TSI 04/11

Nuevo sellado de la tapa de piñon del árbol de levas

Mercedes-Benz OM 457 LA | HLA

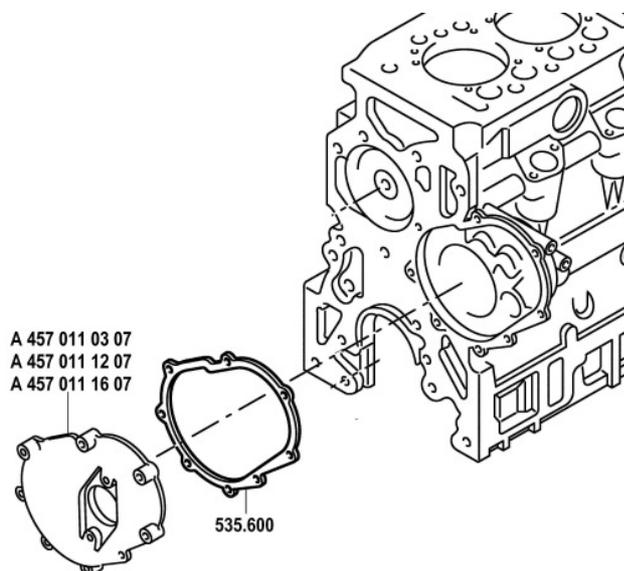
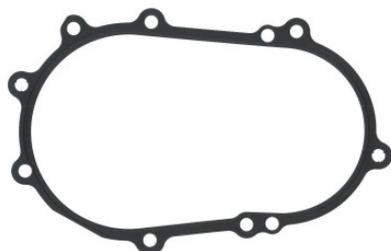
Para una mejor unión de la tapa de piñon del árbol de levas situada en el bloque motor, se ha desarrollado una nueva junta Metaloseal®. Esta sustituye al compuesto de sellado que se usaba hasta ahora.

! Para evitar daños en la transmisión de correa es necesario renovar la tapa de la rueda del árbol de levas.
